## Keuringsverslag van een elektrische laagspanning- en zeer lage spanningsinstallatie

### NIET CONFORM

Straatnaam Koning-Albertstraat  
Huisnummer 24  
Busnummer  
Postcode 2500  
Gemeente Lier  
Land België

Controlebezoek van een oude huishoudelijke elektrische installatie van een wooneenheid bij verkoop op vraag van de verkoper volgens (KB 08/09/2019) - AREI Boek 1- 8.4.2. en 8.2.1. en 4.2.4.3.

Afbeelding schakel- en verdeelbord:

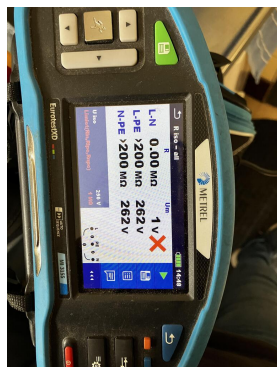
I5.07 Verdeelbord dient vervangen te worden, de beschermingsgraad tegen rechstreekse aanraking is onvoldoende. (Boek 1 Onderafdeling 4.2.2.3.)

I5.10 Niet gebruikte invoeringen van het verdeelbord zijn niet correct of onvoldoende afgedicht. (Boek 1 Afdeling 5.1.4. en 4.2.2.3.)

I5.11 Interne verbindingen en/of doorsnede van de verdeelrails en verbindingen in het bord zijn onvoldoende. (Boek 1 Onderafdeling 4.4.1.1. en 4.4.1.5.)

I5.13 De nominale spanning dient duidelijk vermeld te worden op een oordeelkundig gekozen plaats. (Boek 1 Onderafdeling 3.1.3.3.)

I5.14 Een alpolige scheidingschakelaar is te voorzien om bord volledig spanningsloos te kunnen zetten. (Boek 1 Onderafdeling 5.3.5.1.B. en nota)
